Bakgrunn for vedtak

Planendring for Offerdal kraftverk

Årdal kommune i Vestland fylke

Tiltakshaver	Offerdal kraftverk as
Referanse	202514643-29
Dato	11.03.2026
Ansvarlig	Oscar Østvold
Saksbehandler	Eilif Brodtkorb

Figur 1-6. Illustrasjon av Konesjongsitt platedam i betong, der lukehuset indikerer anleggets størrelse.

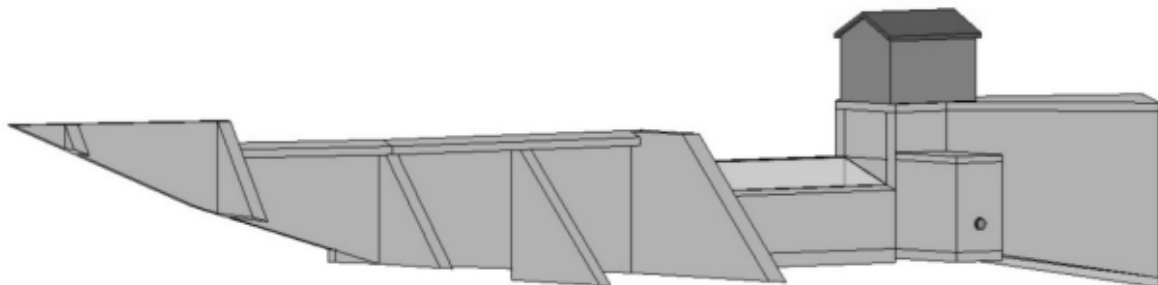
Betongplatedam med høyde 10 m erstattes av et tyrolerinntak med høyde ca. 4 m, lengden blir relativt uendret.

Tyrolerinntak er lettere å drifte enn konvensjonelle inntak, veiløst på høyfjellet. Omfanget av konstruksjoner reduseres, herunder bruk av betong og armering. Endringen vil også redusere arealinngrepene.

Figur 1-10. Modellbildene viser planlagt tyrolerinntak med tilliggende kraftstasjon ved Skogli. Ny bru over Indre Offerdalselvi synes best i utsnittet nederst, sett i fugleperspektiv fra sørvest, der ein ser over skogen.

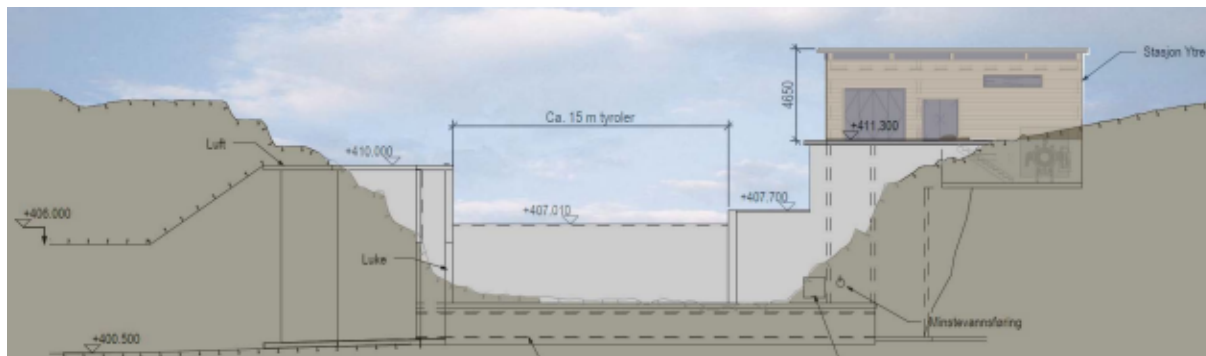
Kraftstasjonen er som før, kun flyttet.

Kraftstasjonen etableres i tilknytning til inntakskonstruksjonen.

Flyttingen medfører behov for ny adkomst, med lengde ca. 250, til kraftstasjonen. Dette inkluderer ny bru over Indre Offerdalselvi, se Figur 1-5 og Figur 1-10. I tillegg vil det bli etablert en midlertidig vei med lengde ca. 100m fra påhugg inntak til eksisterende gårdsveg, til bruk for massetransport.

Figur 1-15. Bildene over viser at det utstrakte flate området ved Åsete har god kapasitet i forhold til omdisponering av masser

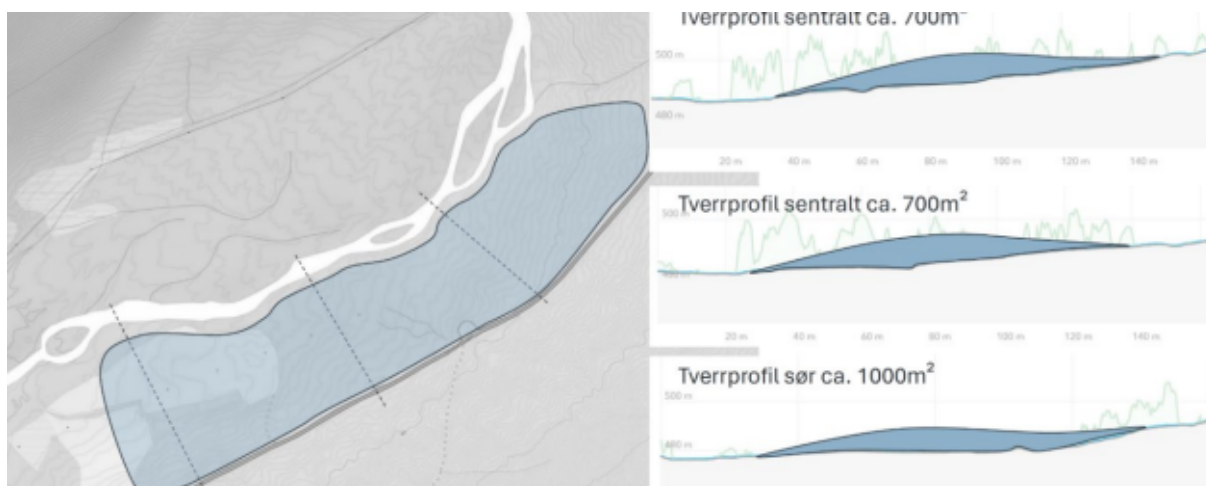
Deponi ved Skogli utgår. Masser fra tunneldriving omdisponeres til Åsete i Indre Ofredal. Tiltaket har ikke massetak ut over tunnelene som skal drives. Behov for knuste masser vil dekkes fra utdrivne masser.

Konsesjonsgitt deponi ved Skogli utgår om massene kan omdisponeres til heving av areal med planlagt bruksendring fra skogbruk til jordbruk ved Åsete.

Totalt inntil 126 000 fm³ til deponi Åsete i Indre Ofredal, som anbrakte masser utvidet med en koeffisient på 1.6 tilsvarer dette ca. 200 000 m³. Et nytt deponi ved Åsete har en beregnet kapasitet på inntil 400 000 m³ anbrakte masser over 60 dekar, med buffer til elva på 15m. Etter nærmere detaljprosjektering vil endelig utforming av tippen med tanke på arealbruk og utforming framgå i detaljplan. Deponiet vil da legges med en minimumsavstand på 25m fra elvekanten, for å ivareta krav som følger med nærliggende flommarkskog.
